南京江北新区管理委员会建设项目批前公示

NO. 新区2018G03地块项目规划许可变更

该项目于2019年9月12日领取建设工程规划许可证（证号：建字第320111201910401号）。因施工图审查修改及项目进一步深化，对该项目进行调整，具体调整内容如下：

4# 商业南立面图局部一

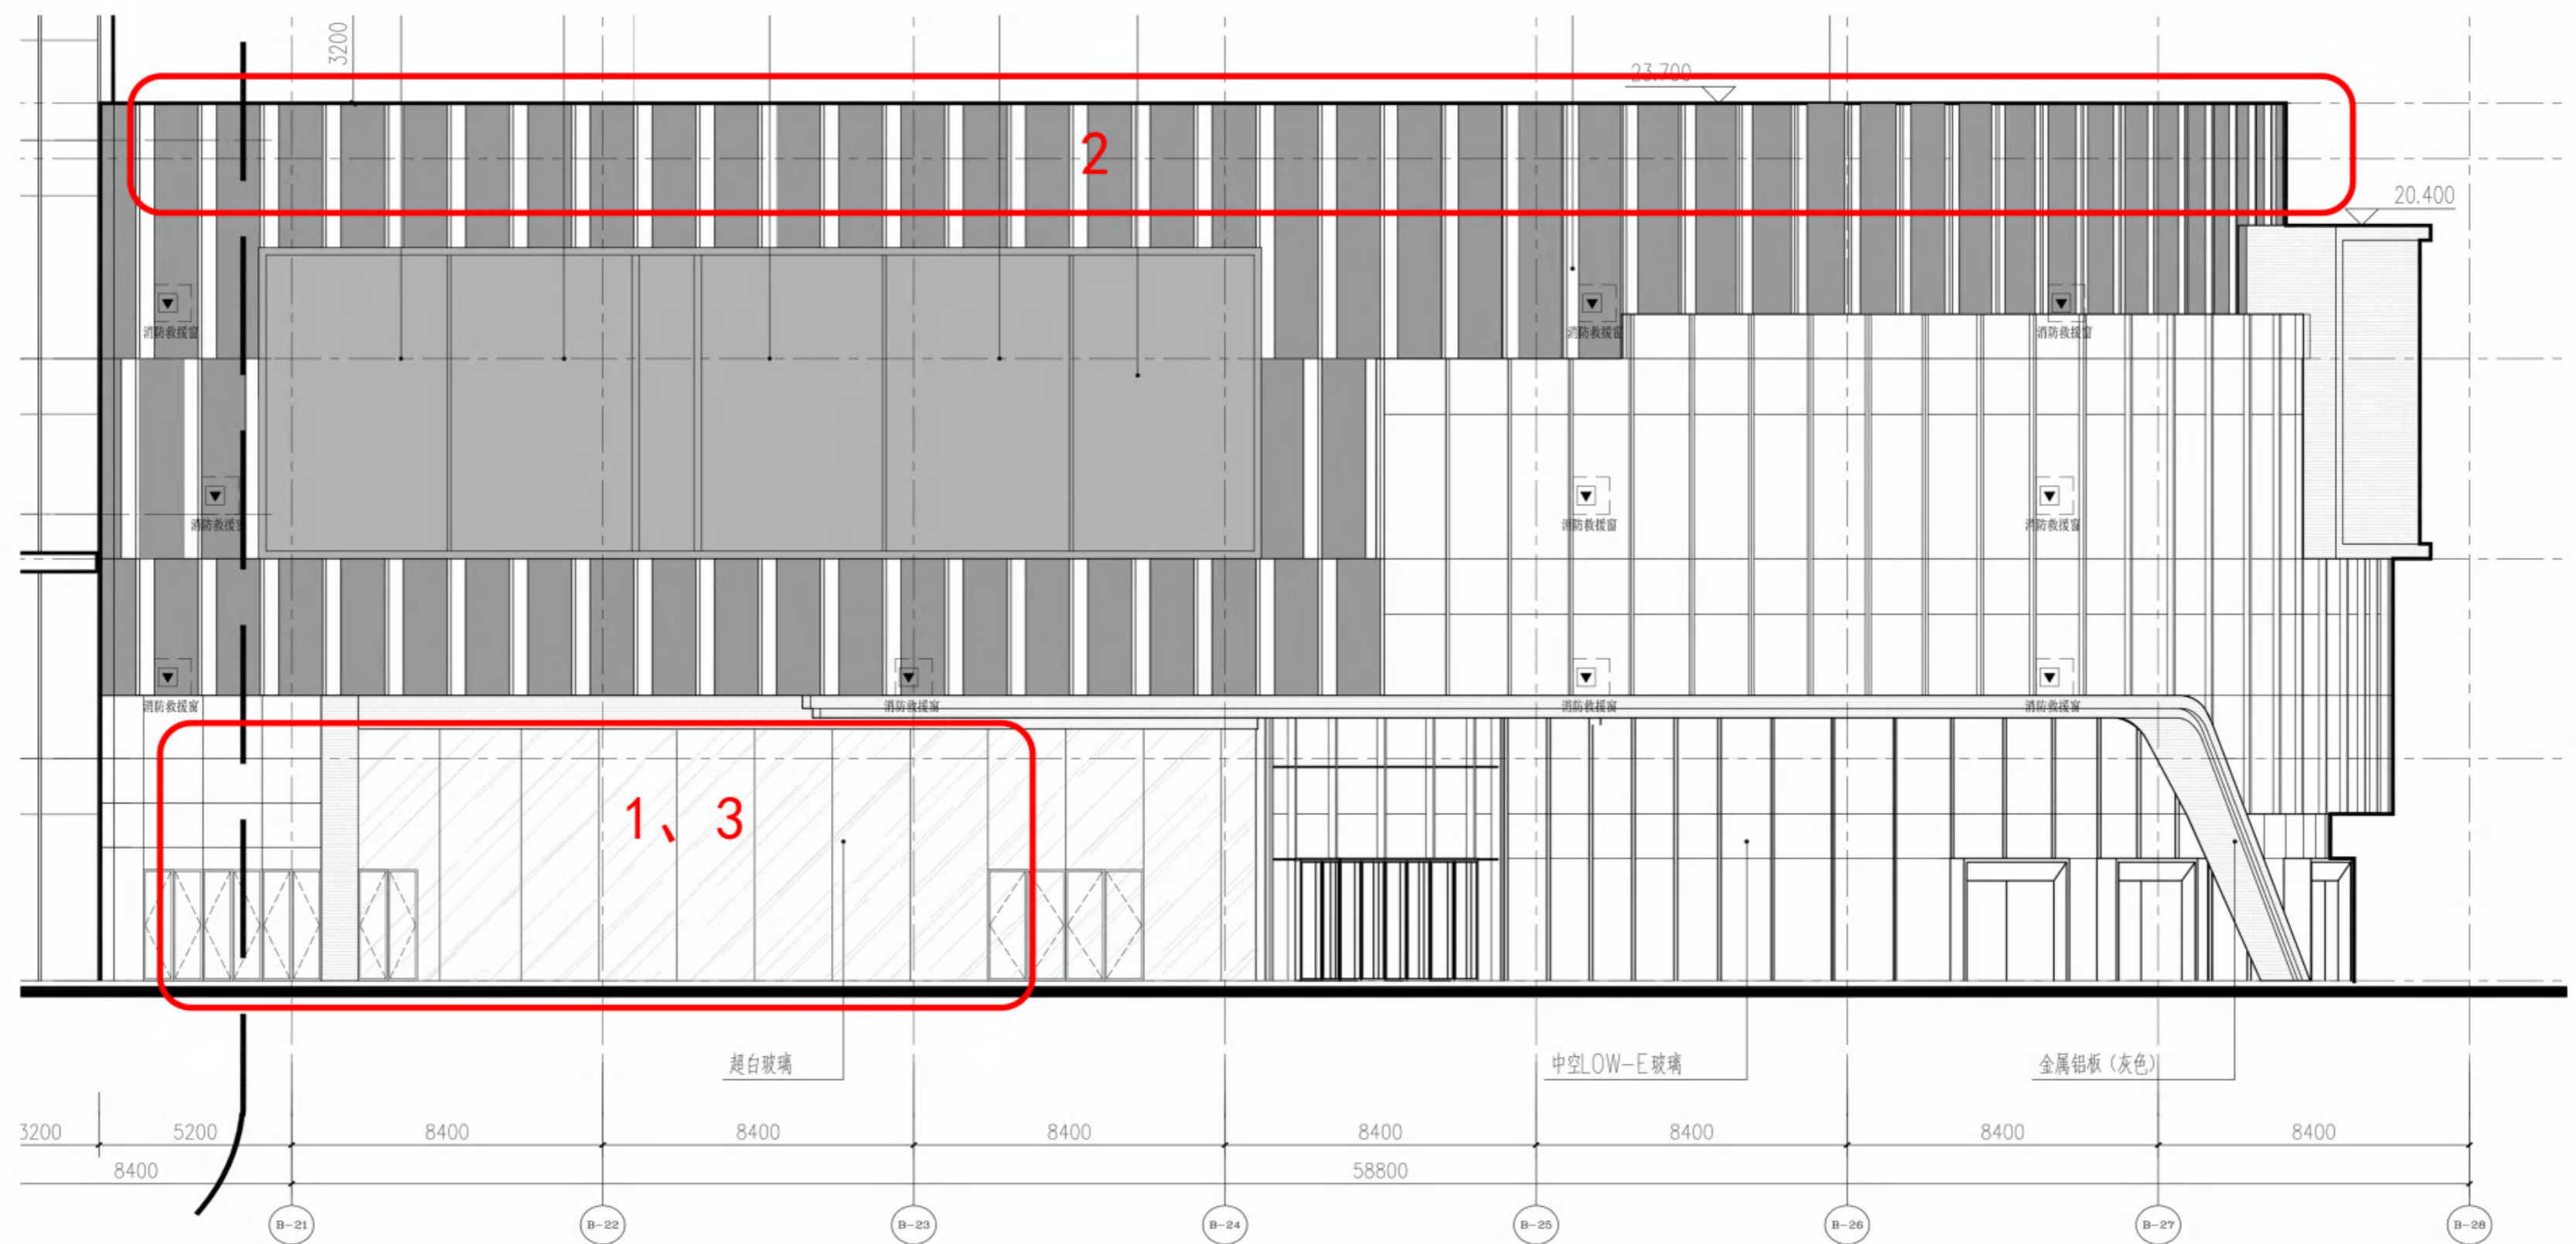
- 4# 商业：
1. 立面门窗分隔调整
 2. 立面材质原竖条状玻璃改为铝板
 3. 增加幕墙百叶窗

4# 商业南立面图局部二

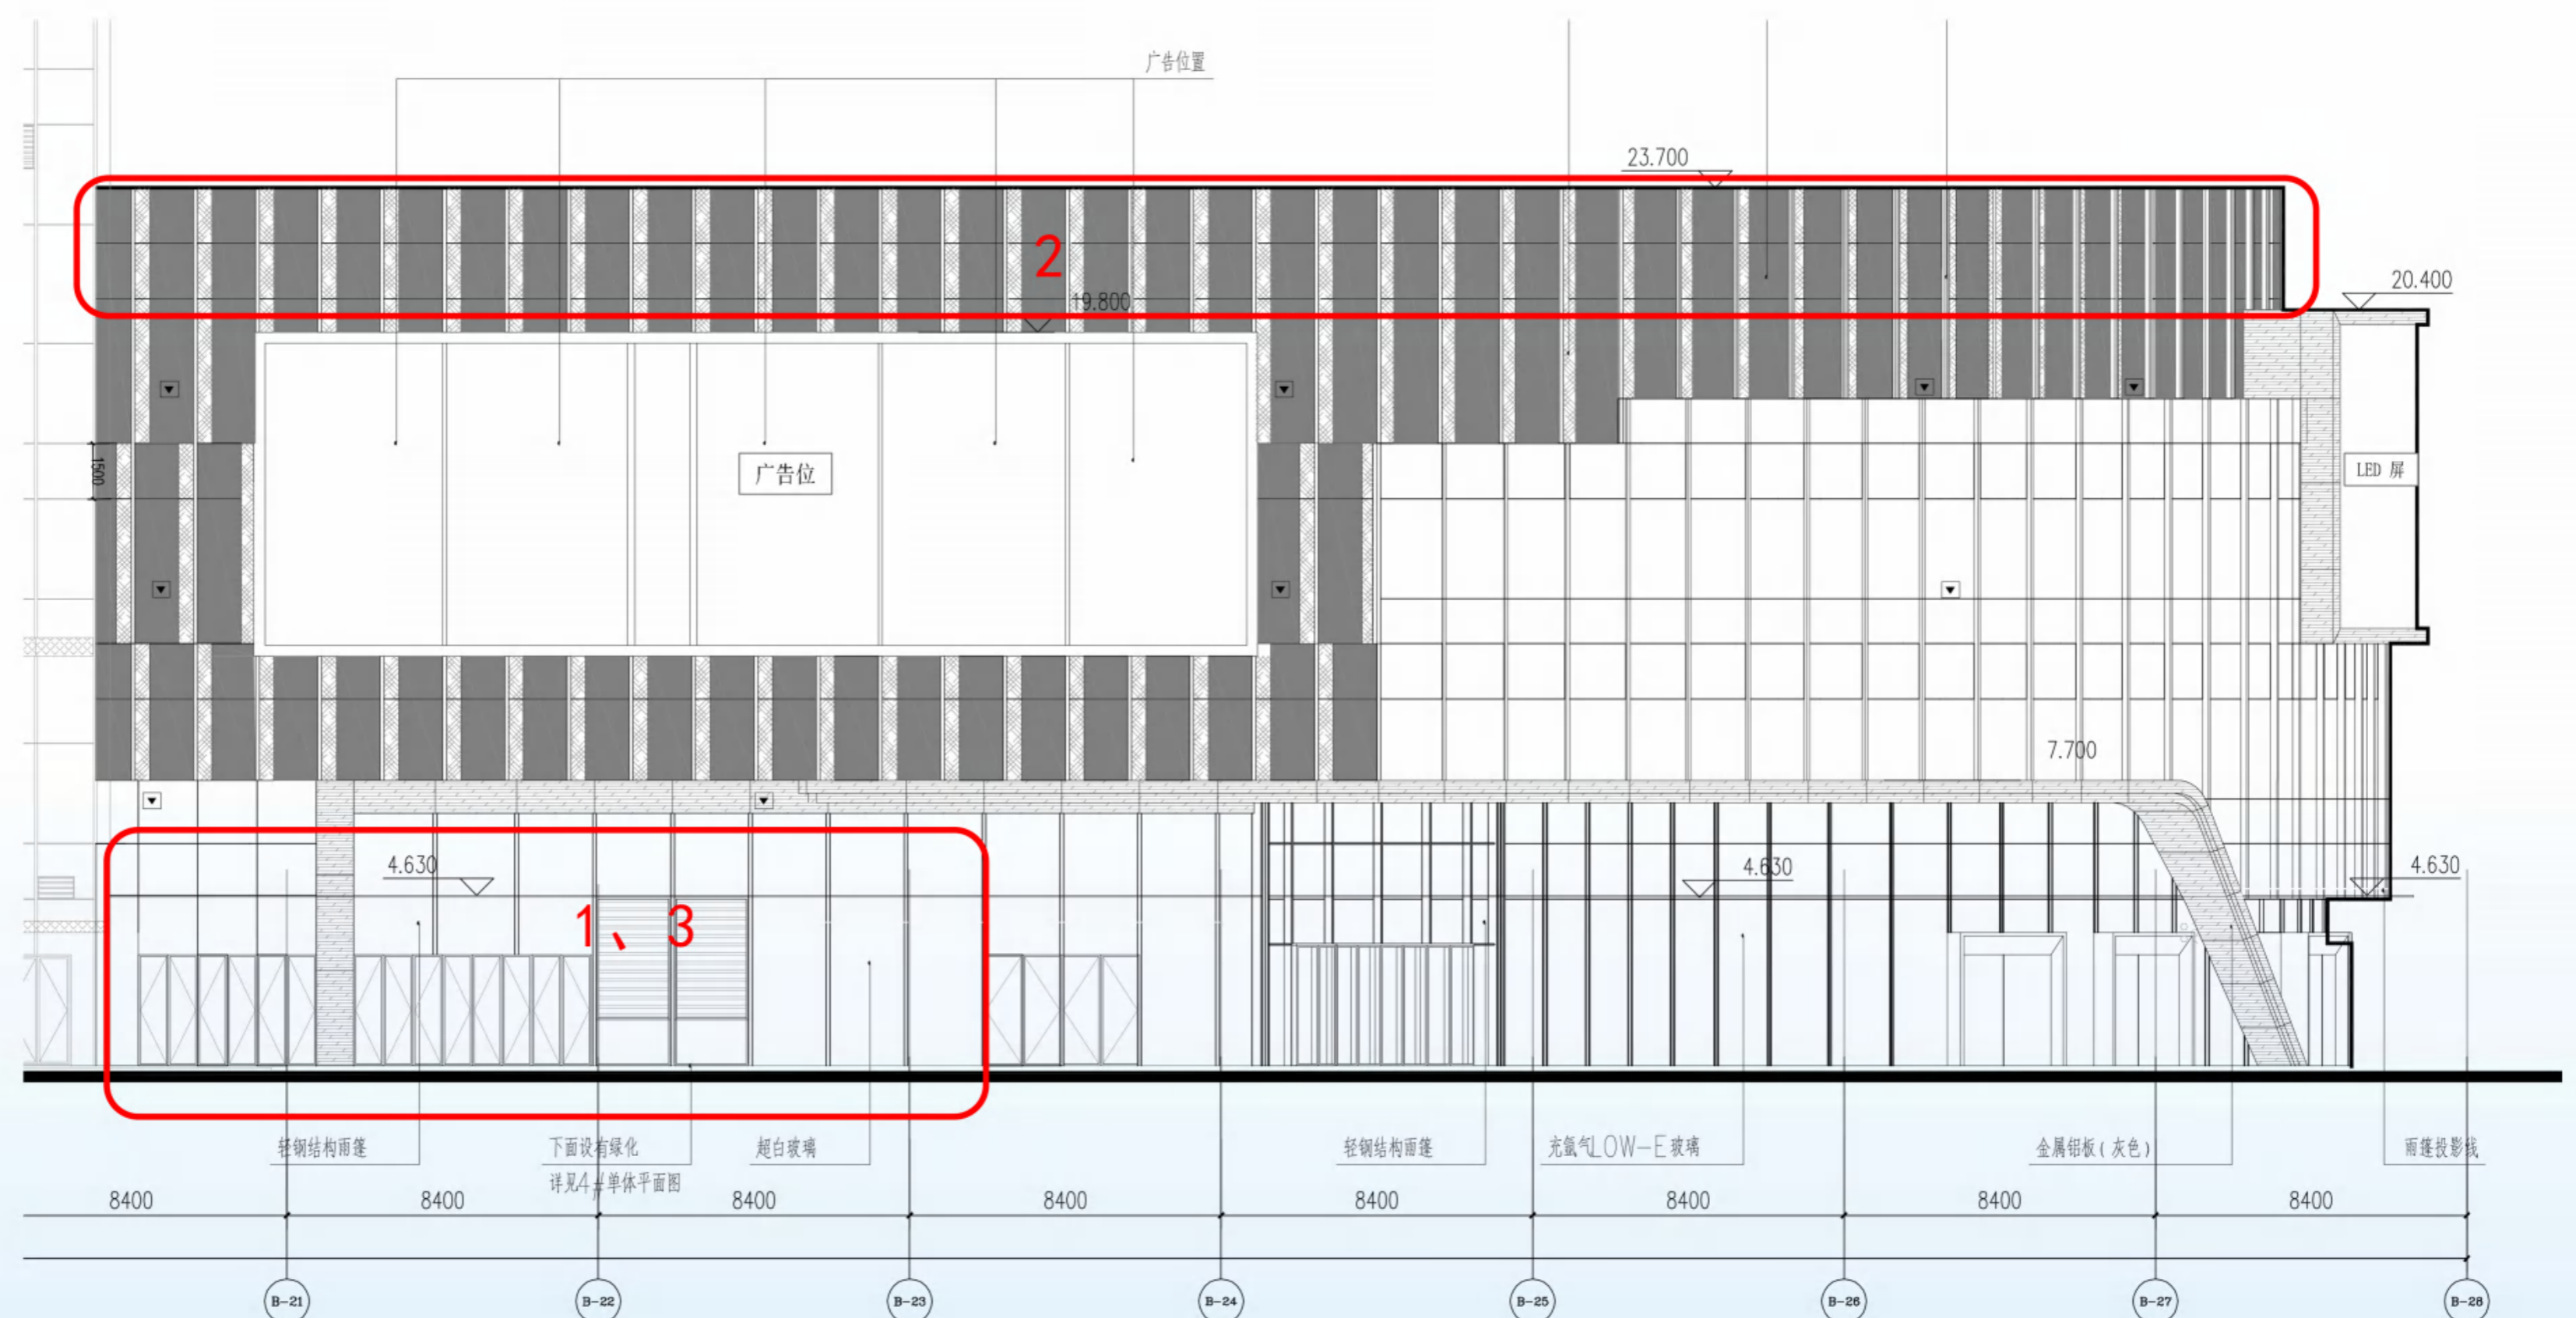
- 4# 商业：
1. 立面门窗分隔调整
 2. 立面材质原竖条状玻璃改为铝板
 3. 增加幕墙百叶窗

4# 商业北立面图局部一

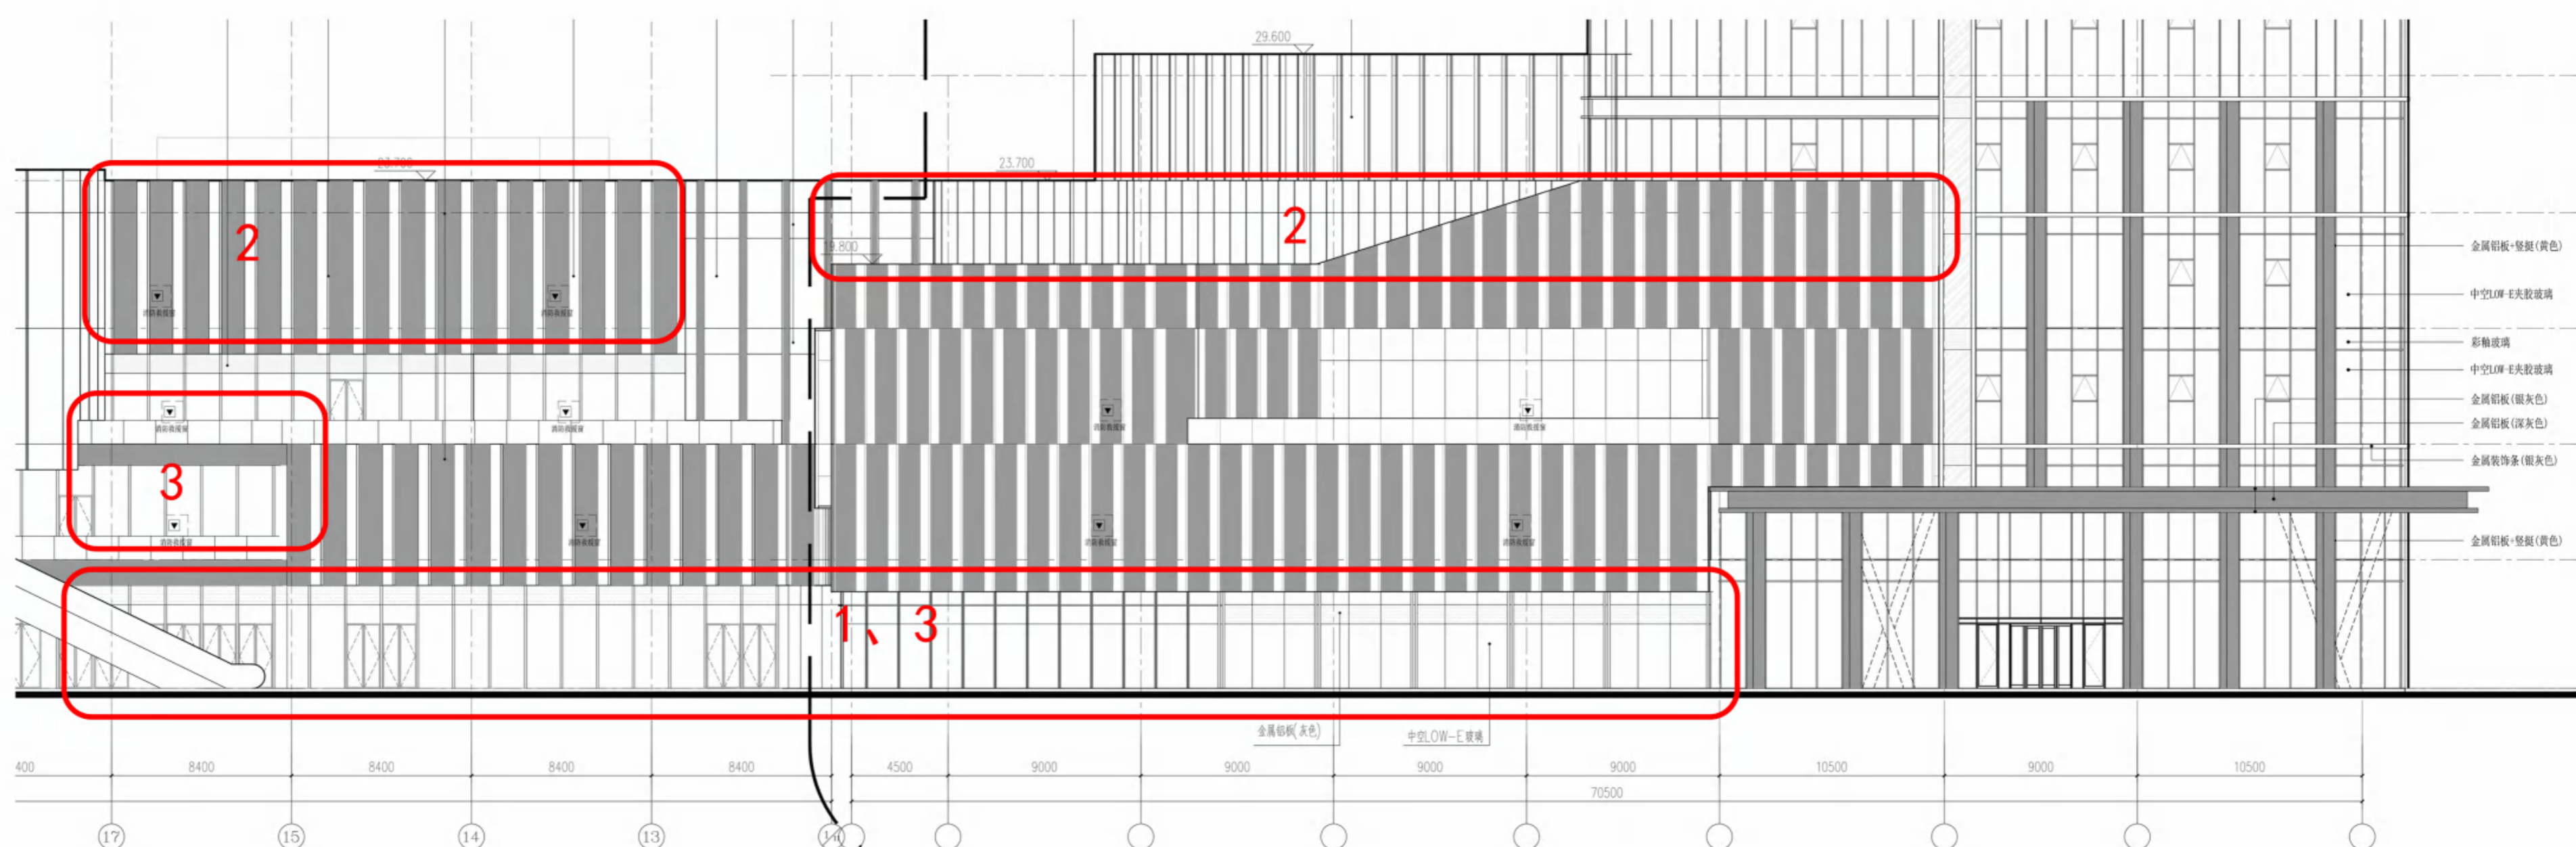
- 4# 商业：
1. 立面门窗分隔调整，门增加
 2. 立面材质原竖条状玻璃改为铝板
 3. 增加幕墙百叶窗
